**Objet : BRUXELLES / BRUSSEL. Périmètre délimité par les avenue des Arts, rue Joseph II, chaussée d'Etterbeek, rue Jacques de Lalaing, square Frère Orban et rue Guimard - Examen du projet de Plan d'aménagement directeur (PAD) et du rapport d'incidences environnementales ▪ Avis de la CRMS**

En réponse à votre courrier du 18 octobre 2019 février 2019, et conformément à l'article 30/5 §1 du CoBAT, nous vous communiquons ***l'avis défavorable*** formulé par notre Assemblée en sa séance ***extraordinaire*** du 13 novembre 2019 au sujet du dossier sous objet.

Impact de la Tour The One sur les Arcades du Cinquantenaire et sur le Quartier des Squares © urban.brussels

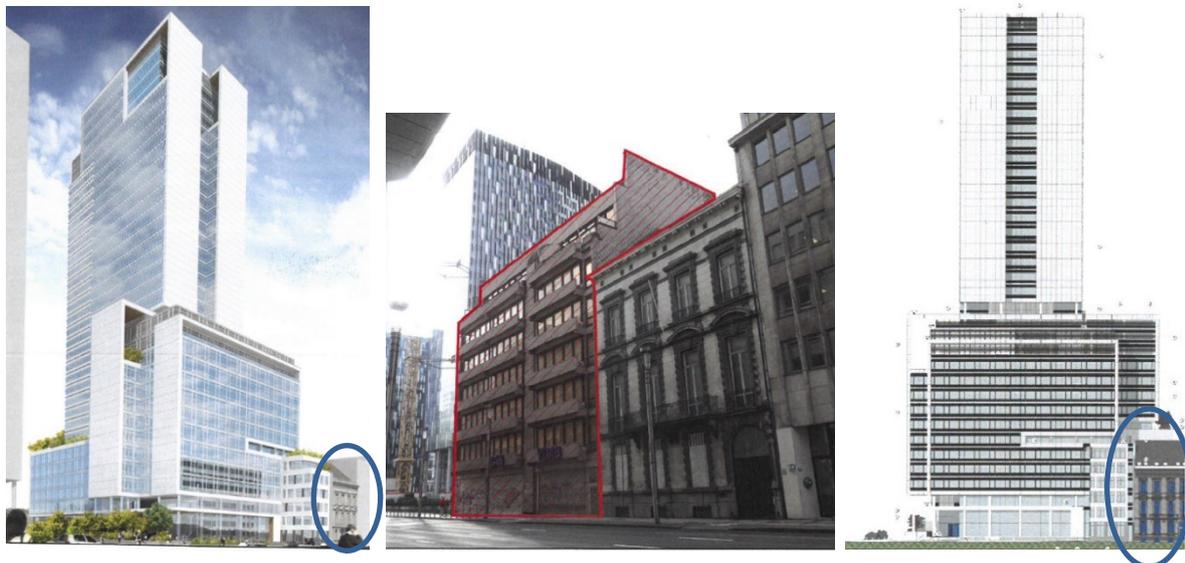
Dès le début du RRUZ, la CRMS soulevait que les modifications des gabarits de la rue de la Loi auraient **une incidence négative majeure sur le paysage urbain au niveau de l'îlot, du quartier mais aussi de la ville. Ces craintes ont malheureusement récemment été confirmées à l'occasion de l'érection de l'immeuble The One.**

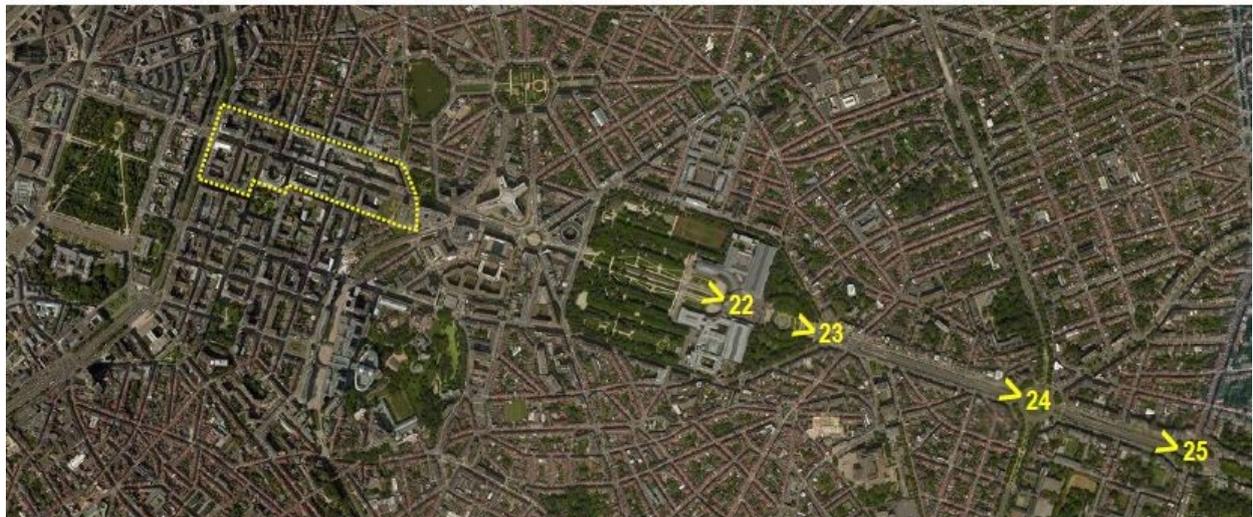
En 2013 déjà, dans le cadre de l'instruction du RRUZ qui prévoyait des logiques de densification similaires en hauteur, la CRMS demandait une vérification des vues et perspectives depuis les sites et paysages urbains remarquables vers la rue de la Loi, via des images de synthèse comparant les situations actuelle et projetée. Elle alertait alors déjà que les modifications des gabarits de la rue de la Loi auraient une incidence importante sur le paysage urbain à partir des plus beaux points de vue de la Capitale.

Les photomontages réalisés dans le rapport d'incidences du projet du PAD LOI montrent à suffisance que les craintes de la CRMS, déjà formulées en 2013, étaient amplement justifiées. Malheureusement ses mises en garde n'ont pas été prises en compte et il est évident que le patrimoine n'a pas pesé lourd dans l'arbitrage qui a conduit aux propositions du projet PAD Loi.
